ZP.264.14.2020.8.JP

### Dotyczy: postępowania nr EZP/485/2020: „Budowa magistrali sieci ciepłowniczej wysokoparametrowej od ul. Stryjskiej do ul. Wielkopolskiej w Gdyni – Etap 1 część 2”.

Informuję, że w dniu 12.10.2020 r. do Zamawiającego wpłynęły zapytania o następującej treści:

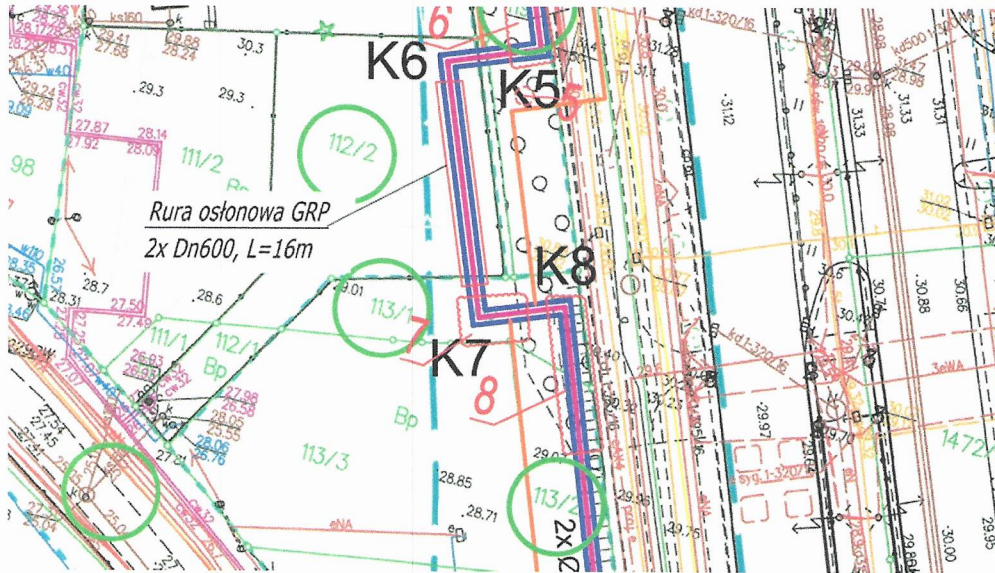
1. *W trakcie przeprowadzonej w dniu 09.10.2020 wizji lokalnej, stwierdzono w pkt K8' kolizję z fundamentem reklamy. Prosimy o informację czy Zamawiający posiada uzgodnienia na jej demontaż? Czy koszty demontażu i ponownego montażu reklamy należy ująć w ofercie?*

W dniu 13.10.2020 r. dokonano miejscowych odkrywek i sprawdzenia posadowienia fundamentów reklamy. Zamawiający na podstawie tyczenia geodezyjnego przebiegu sieci ciepłowniczej w punktach K8', K8'' i K9 i po sprawdzeniu ułożenia fundamentów reklamy w glebie, stwierdza, że ich posadowienie nie koliduje z planowanym przebiegiem sieci ciepłowniczej i nie zachodzi konieczność demontażu i ponownego montażu reklamy.
